Rapport du Jury.

Naturgeschichtliches Museum in Genf.

Concours pour le Muséum d'Histoire Naturelle de Genève.

1er prix. Projet „Darwin“. — Auteur: M. Maurice Brillard, architecte à Genève.

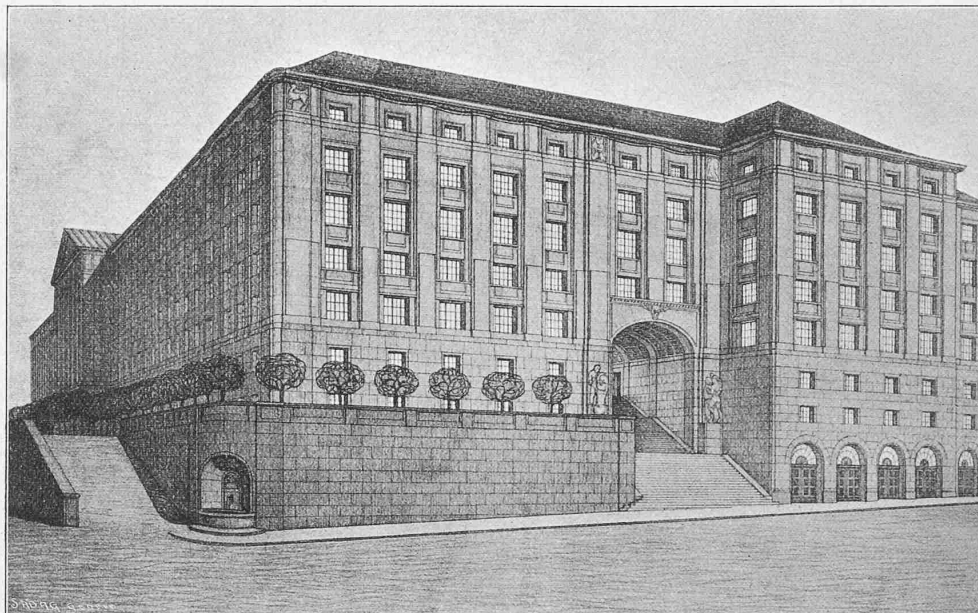
N° 1. «Darwin». Le plan est absolument conforme aux données du programme et ne présente aucune complication de

construction. L'escalier devrait être un peu mieux séparé du hall. Les entrées de service du côté de la rue de Malagnou sont bien placées. Pour permettre l'accès des chars, il faudrait cependant apporter quelques modifications aux abords. Le passage public sur le boulevard Helvétique est bien proportionné. Quant au passage prévu sur la voie de tramway, au haut de la rue de Malagnou, il

vard Helvétique. Cette idée très heureuse a pour effet de diminuer la trop grande hauteur de l'édifice à l'angle des deux rues. En outre, l'entrée du passage public se trouve bien encadrée. Le pavillon central ne dépasse pas les ailes, il est ainsi mieux en proportion avec le reste de l'édifice, et interrompt le moins possible le développement des lignes horizontales. De tous les projets pré-

ne pourrait s'exécuter sans changer le niveau de la voie. L'architecture des façades se distingue par son unité et sa simplicité. L'auteur a su tempérer la rigidité des lignes droites en introduisant dans les détails quelques formes plus souples. Les étages de sous-sol sont franchement traités comme de grands soubassements. L'éclairage des locaux inférieurs est assuré par l'abaissement de la terrasse qui soutient très bas le monument. On aurait pu sans inconvénients diminuer la largeur de cette promenade pour laisser plus d'espace libre du côté de la Rue Sturm. L'auteur a supprimé avec raison toute rampe et tout escalier dans l'axe de l'édifice et s'est borné à prévoir des moyens d'accès aux deux extrémités de la terrasse. En reculant légèrement la façade terminale de l'aile ouest du Muséum, l'auteur a pu retourner la terrasse sur le Boule-

sentés, le n° 1 a le cube le plus réduit. Cette qualité, jointe à la sobriété de l'architecture permettrait de l'exécuter dans les limites du programme.

II^{me} prix ex aequo. Projet „Granit“. — Auteurs: MM. G. Revilliod & M. Turrettini, architectes, et John Torcapel, Genève.

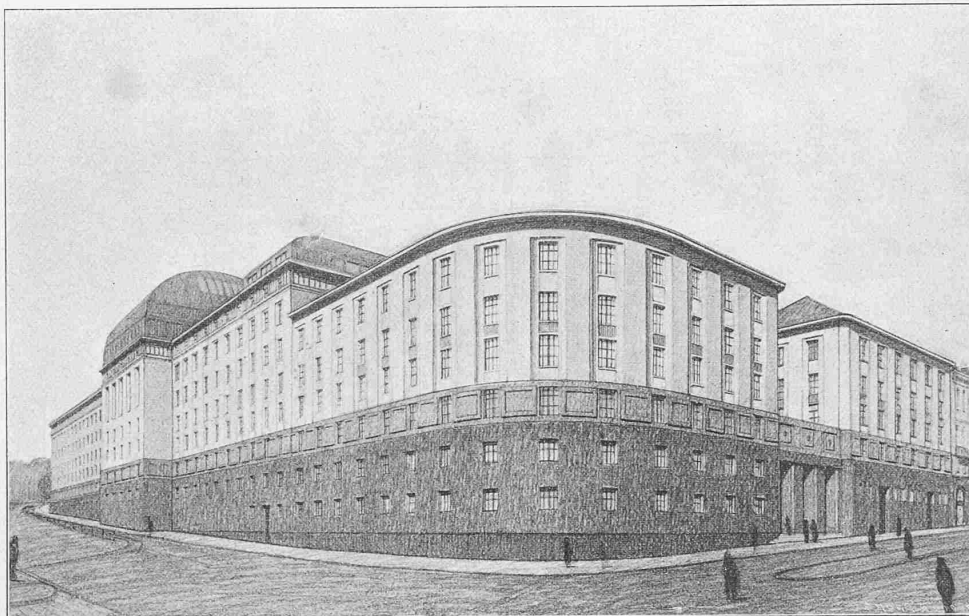
simple pourrait sans inconvénient être développé sur une pareille longueur; la variante avec angle arrondi est décidément monotone, même en tenant compte du contraste prévu entre les matériaux du socle et ceux des étages. Il manque un accent qui marquerait un peu mieux cet angle qui joue un rôle important dans l'aspect

N° 14. «Granit». Les dispositions intérieures sont très bonnes. L'escalier est bien compris; toutefois l'entrée sous un palier est un peu basse. La porte de service est très bien placée. Des deux solutions prévues pour le passage public, celle de la variante n'est pas admissible, car elle interrompt complètement la circulation dans les sous-sols. Les deux partis proposés pour l'agrandissement du Musée du côté du Boulevard Helvétique, sont également critiquables. On ne peut supprimer un étage du bâtiment ni diminuer la profondeur des salles. Cela empêcherait le développement logique des collections. Les façades ont beaucoup de distinction dans leur sobriété voulue. On se demande toutefois si un parti aussi

général de l'édifice. La variante avec l'escalier et le passage est évidemment plus satisfaisante, au point de vue purement architectural. Le pavillon central est une belle masse bien équilibrée. La coupole est cependant trop importante et sa silhouette manque un peu de fermeté. Le cube trop élevé de la construction ne permettrait pas d'édifier un bâtiment rentrant dans les limites du programme même en utilisant les matériaux proposés.

1^{er} prix ex aequo. Projet „La Taupe“. — Auteurs : MM. L. & F. Fulpius, architectes, Genève.

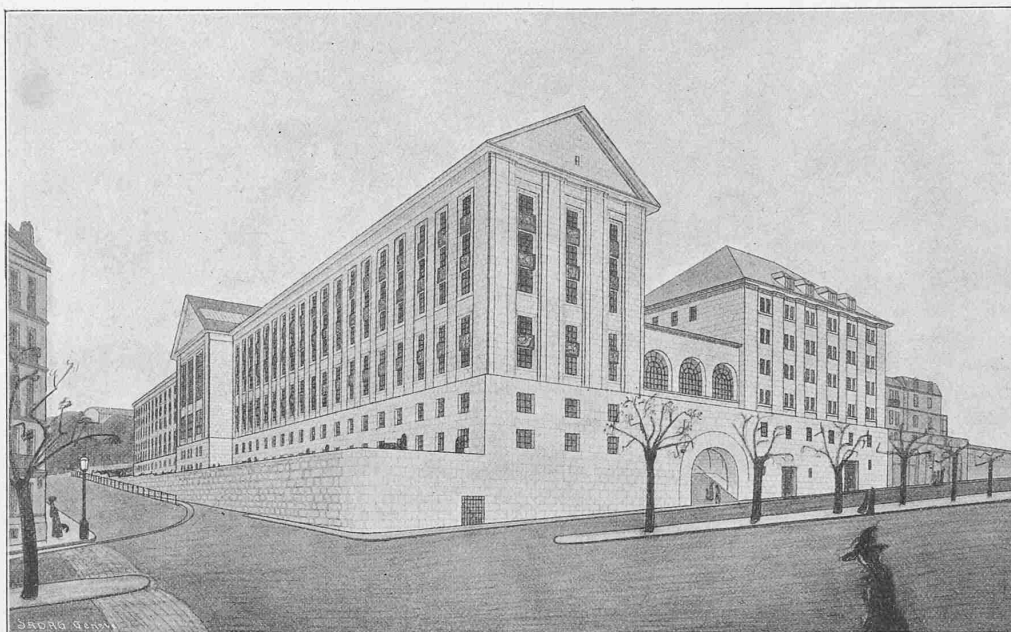
N° 16. «La Taupe». La disposition des escaliers est excellente. Elle a permis de donner une hauteur suffisante au vestibule d'entrée. Les portes de service sont trop nombreuses; aucune d'entre elles n'est disposée de façon à permettre l'accès direct des marchandises par la rue de Malagnou. Le plan d'aménagement des abords pour la première étape est intéressant; il pourrait être exécuté à peu de frais. Le plan des bâtiments pour la seconde étape est excellent; il permet de développer les collections en reproduisant simplement les dispositions adoptées au début. En façade, le parti adopté est très simple. Le corps central n'a pas trop d'importance. Le détail

est d'une sécheresse excessive. La silhouette des façades sur le Boulevard Helvétique est trop découpée. Le fronton de l'aile augmente l'impression de hauteur produite par l'immense mur qui n'est pas soutenu par une terrasse. L'architecture des corps de bâtiment intermédiaire dans lequel se trouve le passage a été traitée avec

négligence. Les façades du pavillon central au sud et au nord manquent d'unité. D'un côté les fenêtres ont des dimensions trop variées, de l'autre il y a des différences d'échelle trop marquées entre les vides. La terrasse, sur rue de Malagnou avec sa ligne tranquille accompagne bien la façade.

III^{ème} prix. Projet „Simplex“. — Auteurs: MM. A. Olivet et A. Camoletti, architectes, Genève.

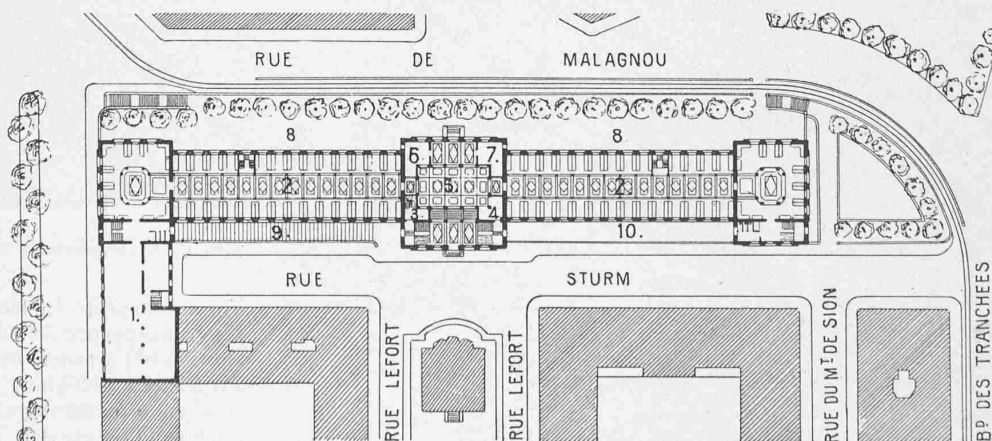
N° 3. «Simplex». Le vestibule central est bien éclairé. La hauteur relativement forte du vestibule d'entrée a été obtenue aux dépens des facilités de communication entre les étages. Pour passer du rez-de-chaussée au premier étage, il faut descendre plusieurs marches avant de trouver le départ de l'escalier. De même pour aller du premier sous-sol au rez-de-chaussée. L'entrée de service fait défaut, en tout cas pour la première étape. La porte de la bibliothèque, non prévue d'ailleurs dans le programme, ne pourrait servir d'accès indirect à d'autres locaux. La rampe montant du Boulevard Helvétique à la Rue Sturm est trop rapprochée du bâti-

ment principal. Son débouché supérieur n'est pas assez visible. Dans l'architecture des façades on sent un peu trop la volonté d'imposer un parti qui ne correspond pas de tous points aux dispositions intérieures. Ainsi l'étage des combles est entièrement caché derrière l'entablement, et les laboratoires sont éclairés au

moyen de vitrages. Quoiqu'il en soit, la façade principale se distingue par une crânerie, une puissance peu communes. L'ordonnance est d'une clarté et d'une simplicité vraiment classiques. L'absence de toit, très avantageuse au point de vue pratique, ne nuit en rien à l'impression d'ensemble. On peut se demander si l'effet que l'auteur a cherché à obtenir n'entraînerait pas une dépense de matériaux considérable. Pour avoir suffisamment de force, les piliers devraient avoir une saillie puissante. Il faut remarquer d'autrepart que les baies sont très larges et qu'elles s'ouvrent jusqu'au sol, étant fermées par de simples balustrades. L'éclairage serait donc très satisfaisant. Les pavillons d'angle sans arrondi, ni pan coupé ont grande allure; la terrasse soutient et accompagne bien l'édifice. Le jury a constaté des inexactitudes dans les niveaux et des manques des concordances entre les plans et coupes, spécialement en ce qui concerne les sous-sols. Il est regrettable que cette conception grandiose soit d'une exécution coûteuse vu son cube très élevé (l'auteur ferait bien de revoir ses calculs).
